改善箇所説明図

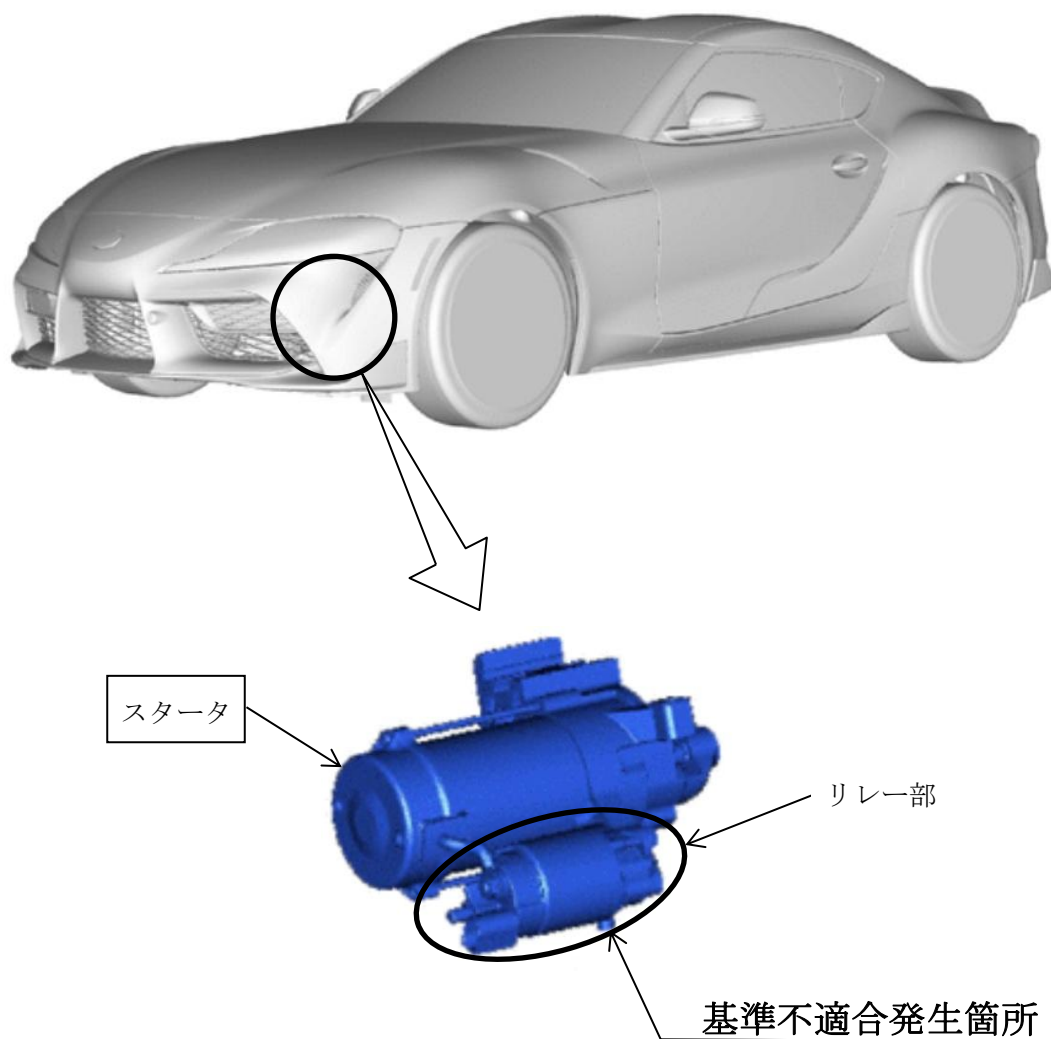
スタータにおいて、防水性の検討が不十分なため、水溜まり等を勢いよく走行するとスタータのリレー内部に水が浸入することがある。そのため、そのまま使用を続けると、接点部が短絡しエンジン始動不能や、最悪の場合、火災に至るおそれがある。

全車両、スタータを対策品に交換する。

識別：改善済車両には車台番号の1桁目の下に黄色ペイントを塗布する。
